COMMUNE DE BELMONT-BROYE

Plan d'aménagement de détail « Sur l'Arbogne »

Dossier d'adaptation aux conditions d'approbation

Octobre 2017

Plan d'implantation
Dompiere-Arbogne 01.03

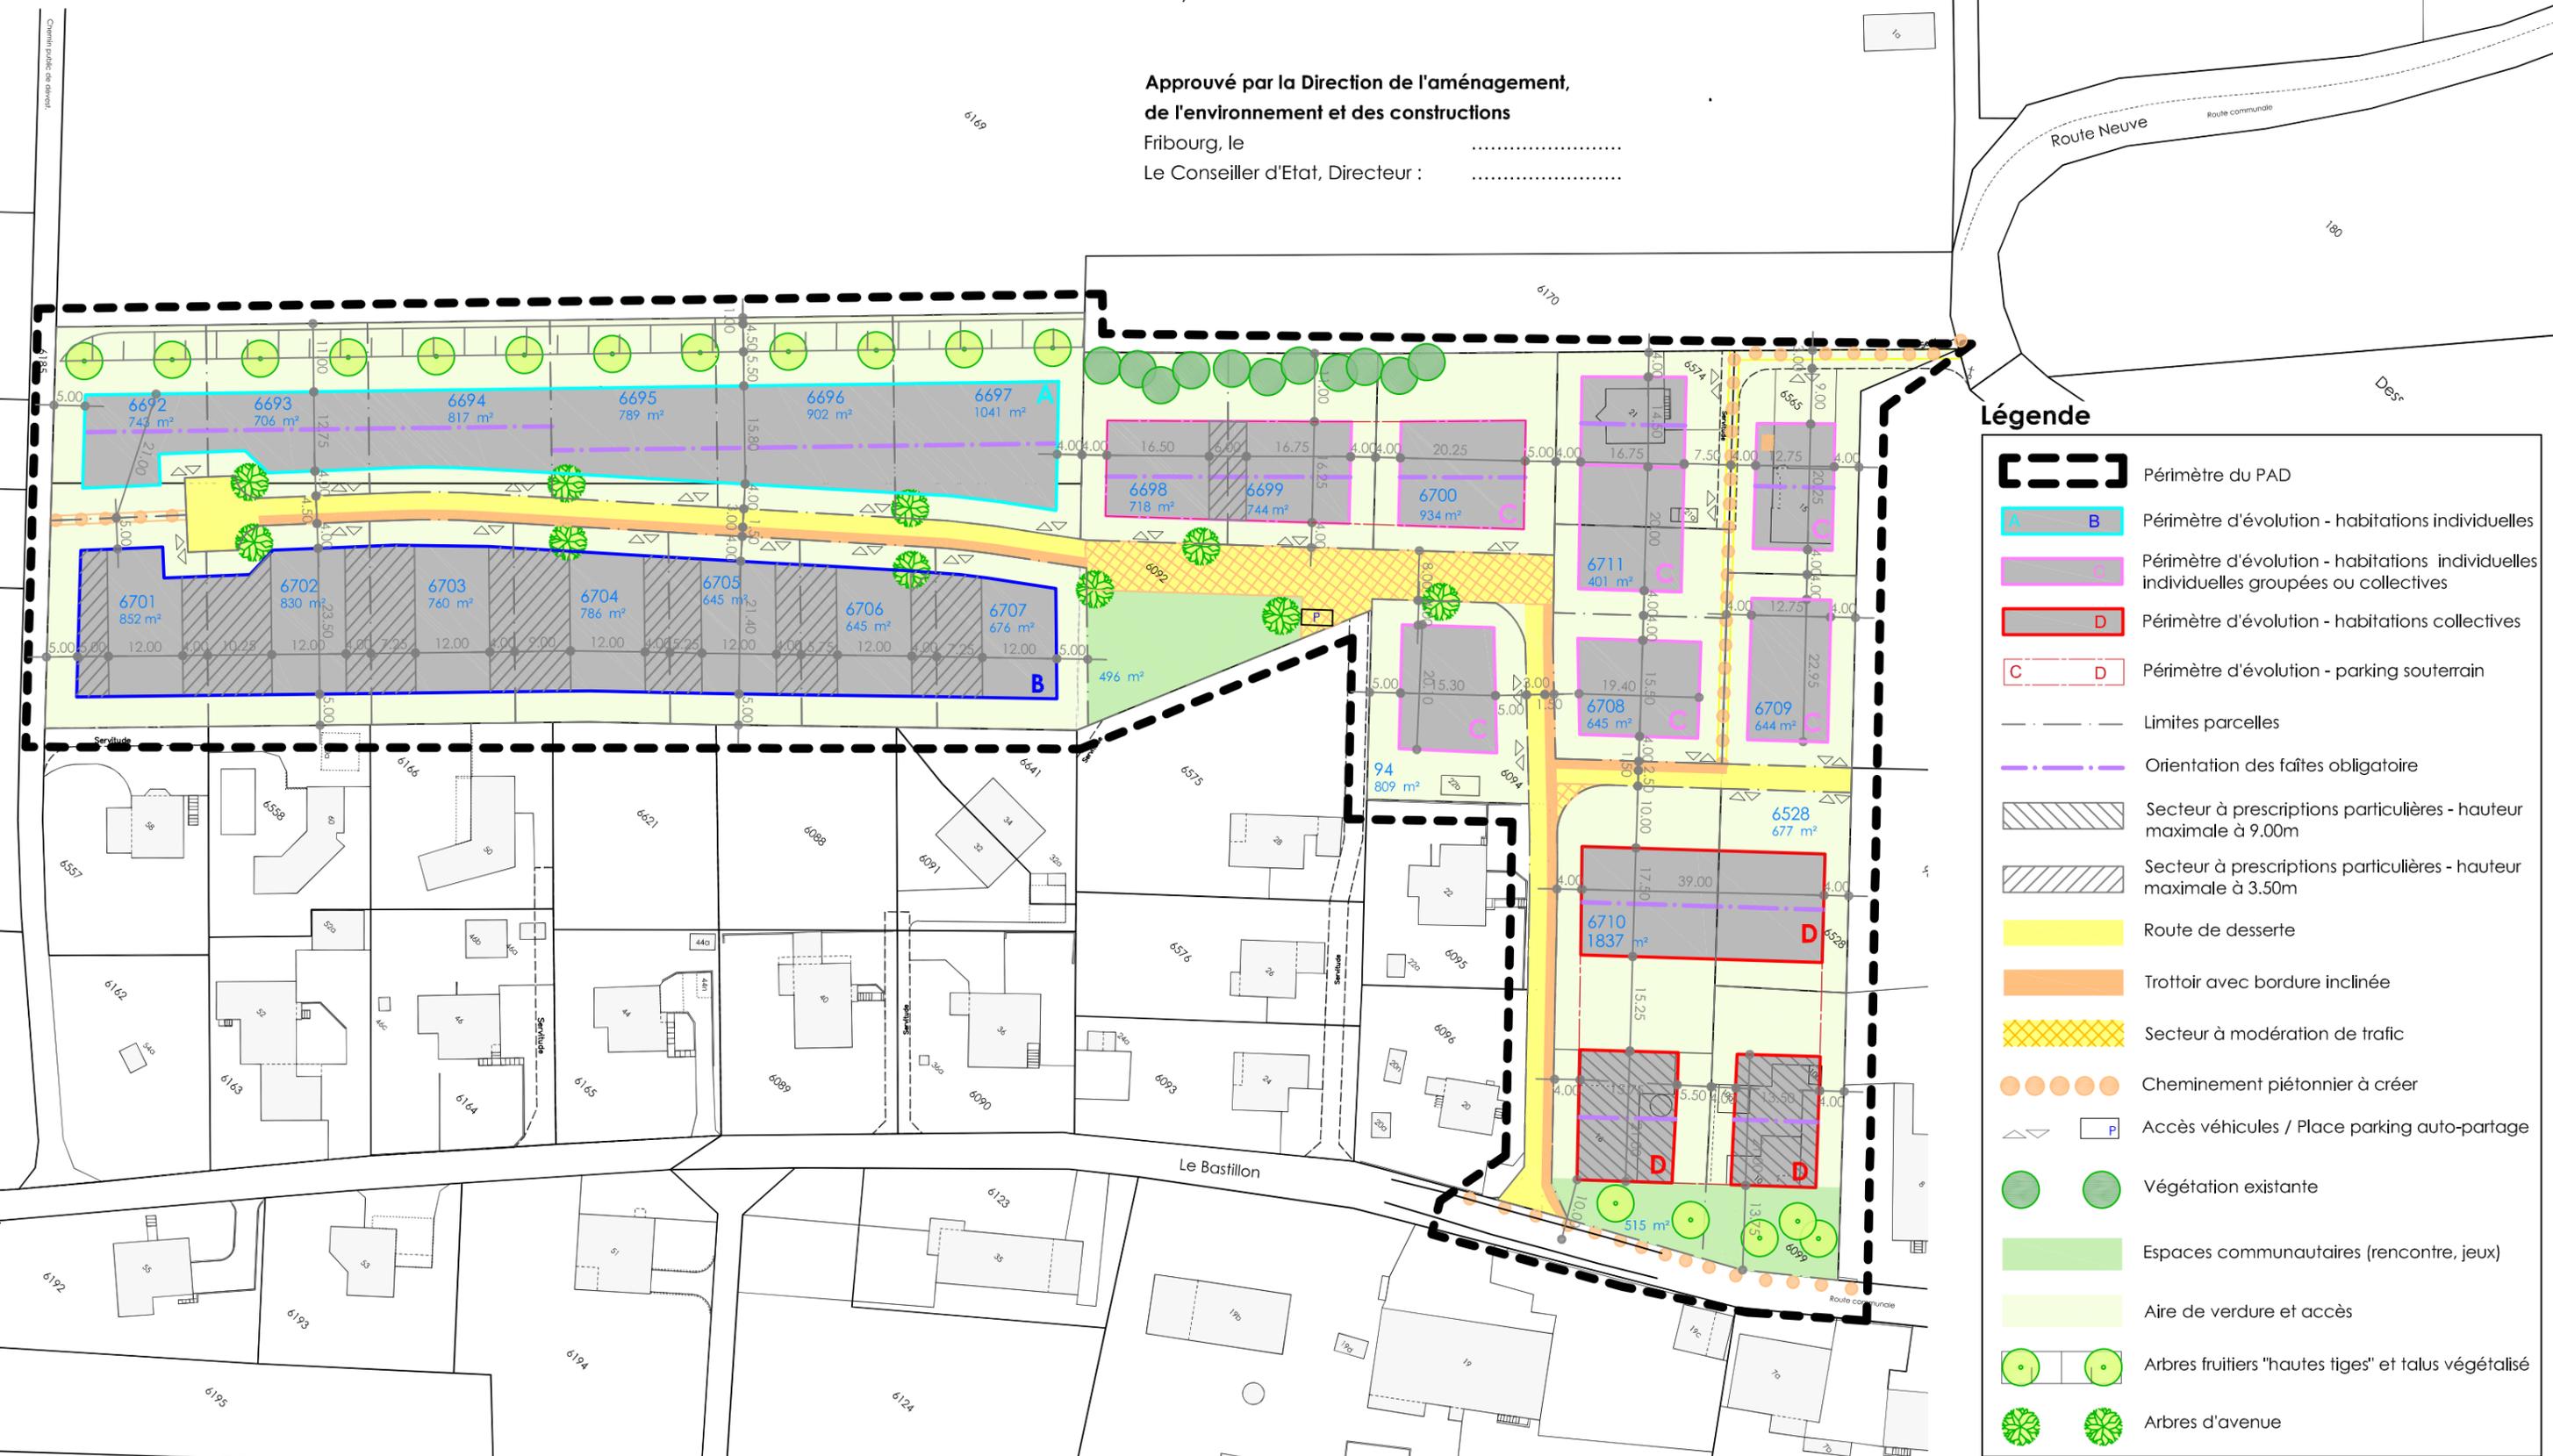
Afin de garantir ces objectifs et de donner une ligne claire aux futures constructions sans pénaliser trop fortement leur constructibilité, la présente adaptation du PAD fixe des prescriptions particulières plus restrictives quant à la limite du périmètre, l'orientation des volumes, à la hauteur des bâtiments, la toiture, etc.

Les futurs bâtiments bordant la route Le Bastillon devront être orientés parallèlement et en retrait de celle-ci afin de créer une aire de détente et transition de qualité. Ces obligations s'inspirent du propre tissu construit du village historique et de l'implantation des bâtiments caractéristiques voisins. Un toit à deux pans est également obligatoire.

De même façon, la hauteur totale admise dans les périmètres bordant la route a été réduite. Le but est de permettre une légère densification en intégrant des nouvelles habitations avec un volume proche des bâtiments voisins.

Afin de préciser l'implantation des parkings souterrains et de gérer le stationnement dans le secteur D, l'article 3.2 du règlement a été modifié pour introduire le concept de périmètre d'évolution des parkings souterrains.

Cette modification apparaît également dans le plan d'implantation 01.02.

Le périmètre d'évolution C comprenant les parcelles 6698, 6699 et 6700 a été fractionné pour éviter des volumes importants, ce qui marquerait fortement l'image la colline.

L'introduction d'un secteur à prescriptions particulières contribue également à minimiser l'impact des futures constructions face au voisinage.

¹ Un périmètre de parking souterrain débordant le périmètre d'évolution D est prévu. Sa limite et son accès sont définis sur le plan Dompierre-Arbogne 01.02.

² Un périmètre de parking souterrain débordant le périmètre d'évolution C est également envisagé sur les parcelles 6698, 6699 et 6700. Sa limite et son accès sont définis sur le plan Dompierre-Arbogne 01.02.

¹ Une hauteur maximale de 9.00 m est fixée pour le secteur à prescriptions particulières compris dans le périmètre d'évolution D. La hauteur de façade à la gouttière est également limitée à 6.00 m pour ledit secteur.

² Une hauteur maximale de 3.50 m est fixée pour le secteur à prescriptions particulières compris dans les périmètres d'évolution B et C.

Bâtiments actuels situés dans le périmètre d'évolution D

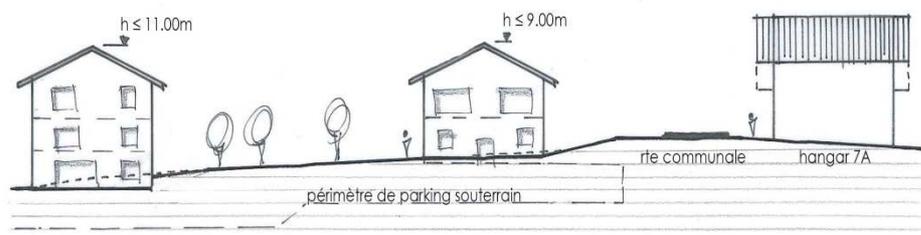
Le périmètre d'évolution D est consacré à l'habitation collective. Les nouvelles implantations et orientations imposées permettent de respecter au mieux le caractère spatial et l'image du centre village.

Plan des modifications Dompierre-Arbogne

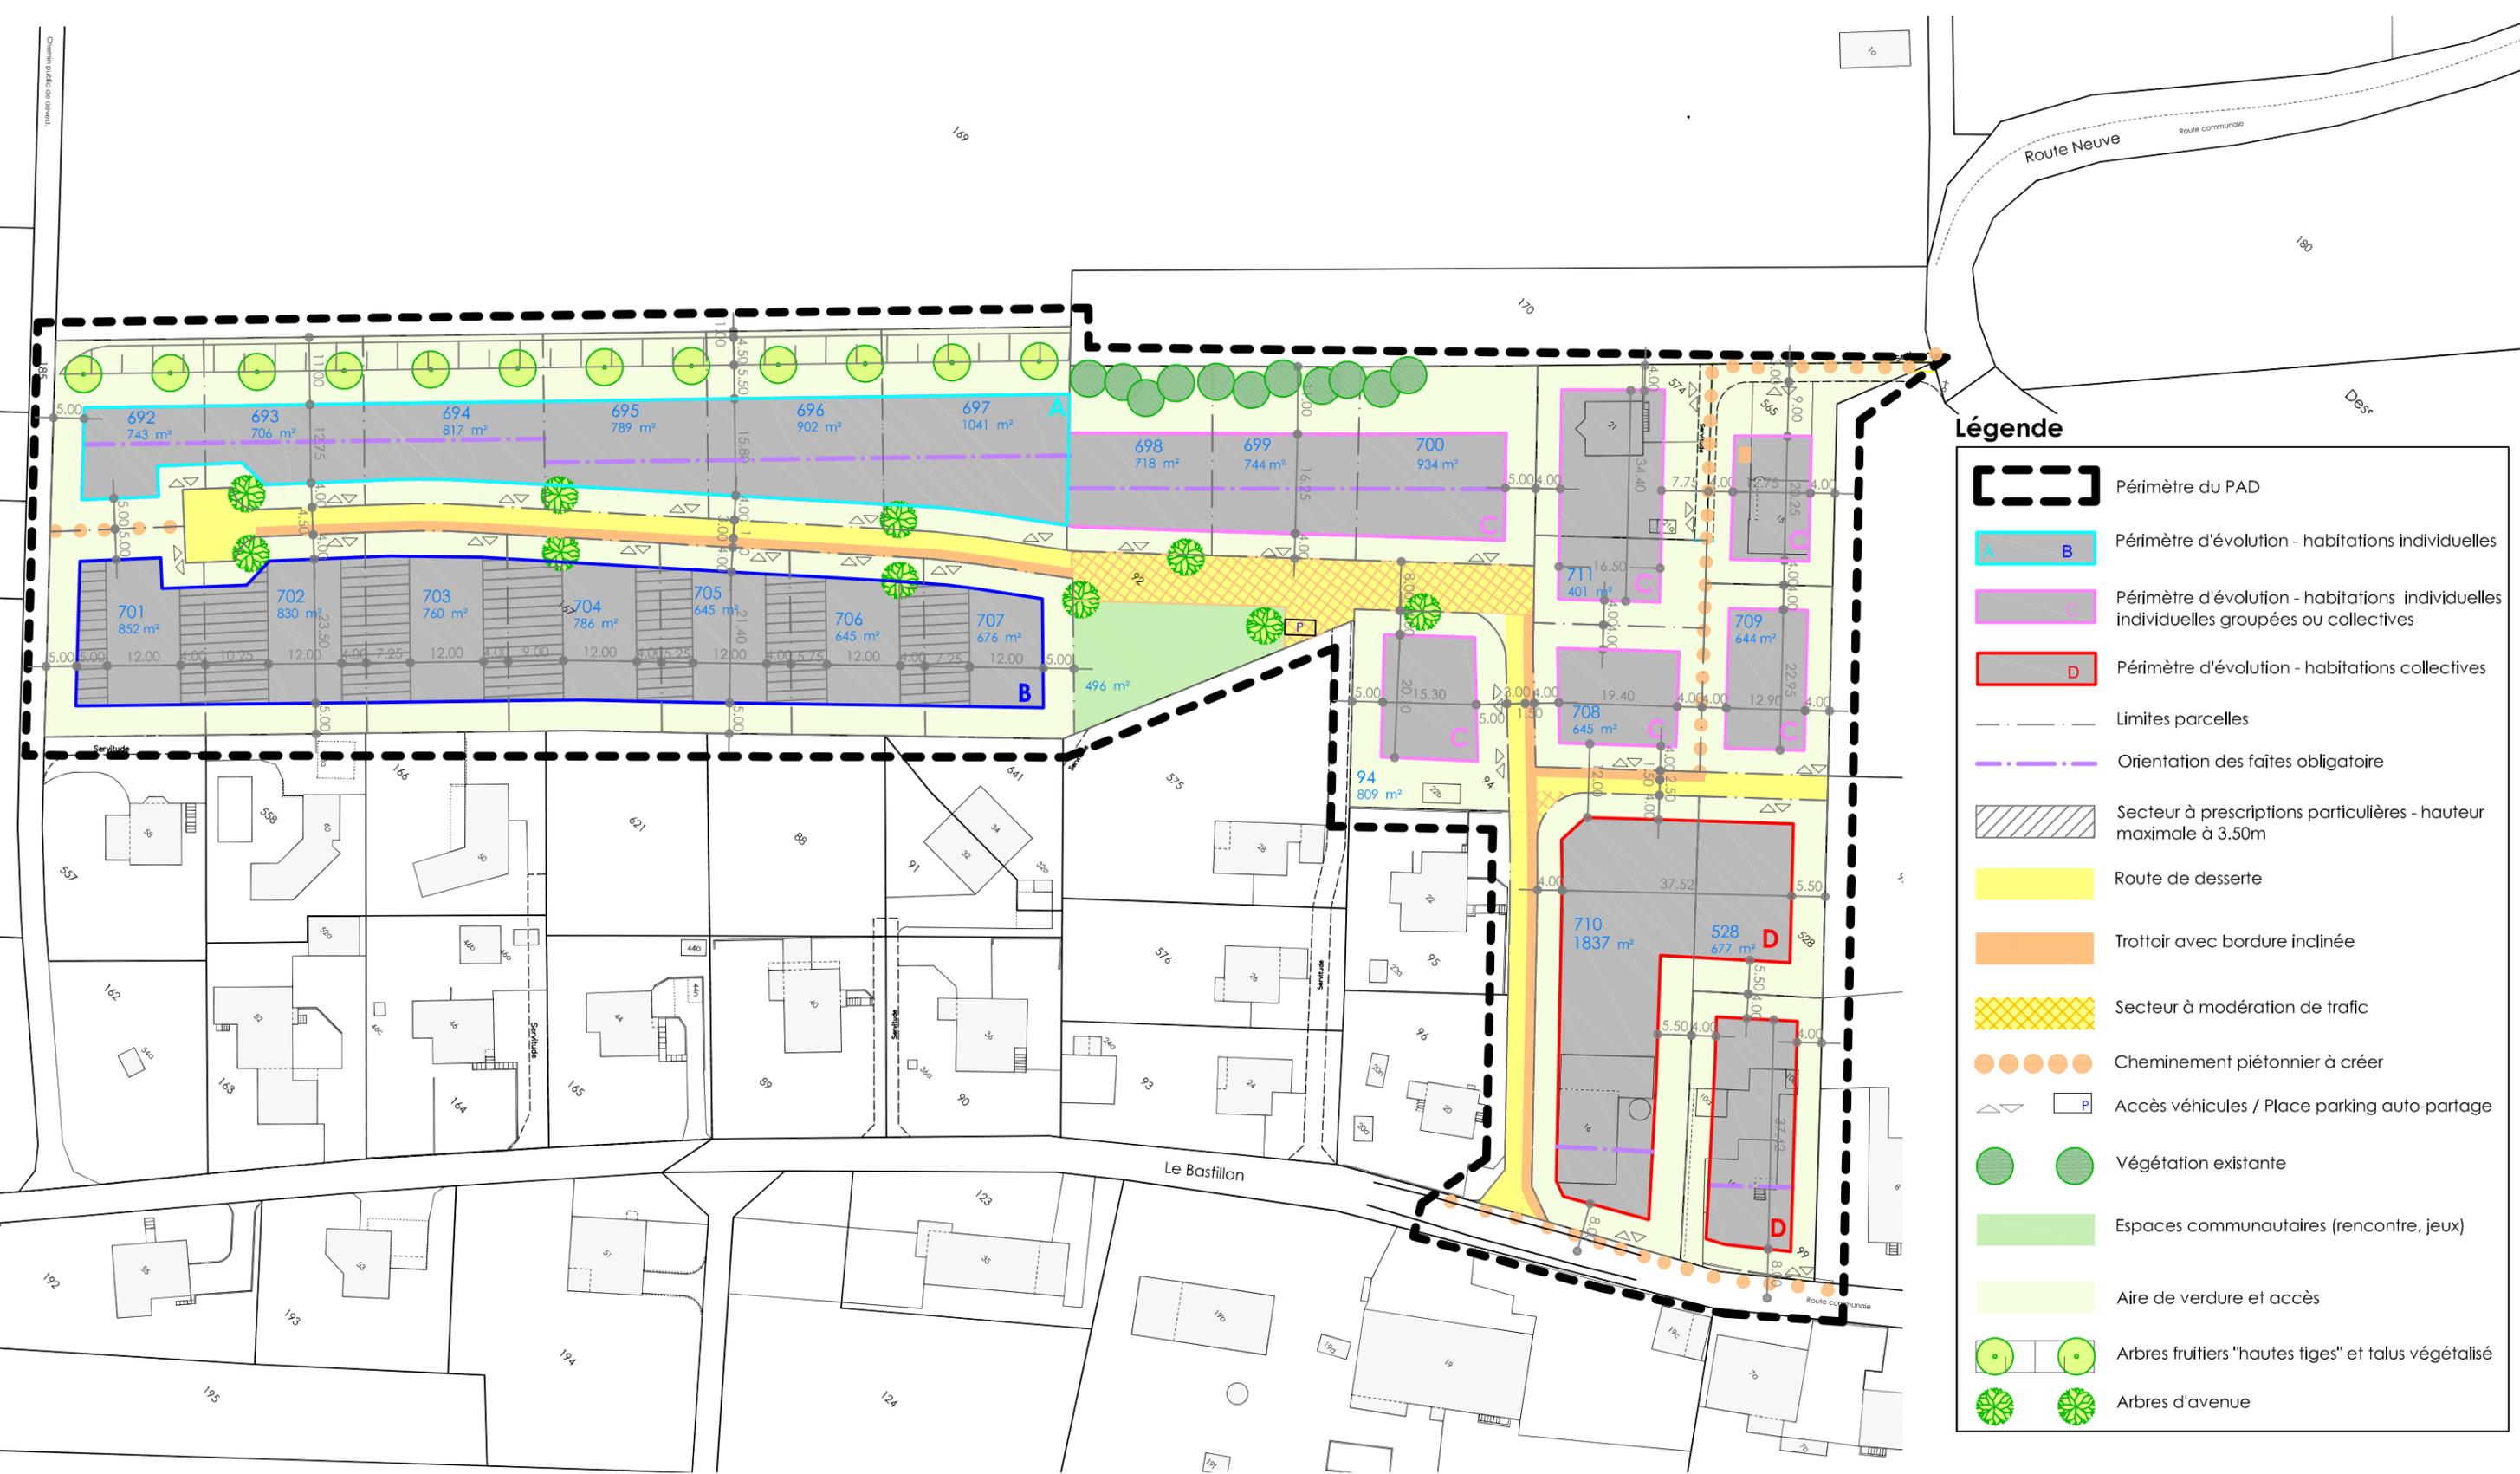
Modifications suite à l'approbation de la DAEC

Modifications suite aux préavis
